VVA - rapport

Notater etter synfaring vedr nedklassifisering – Baronivegen, Rosendal

Tilbakemelding på forslag om nedlegging av Fv. 53 - veg gjennom Baroniet i Rosendal

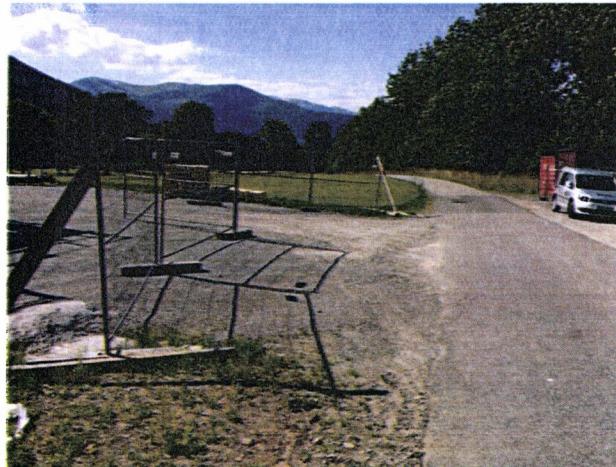
Utkjørslar må endrast. SV må kontakta eigar av desse og få dei omarbeida. Feil fall/høgd mot Fylkesveg

Kantklypping/skoging generelt
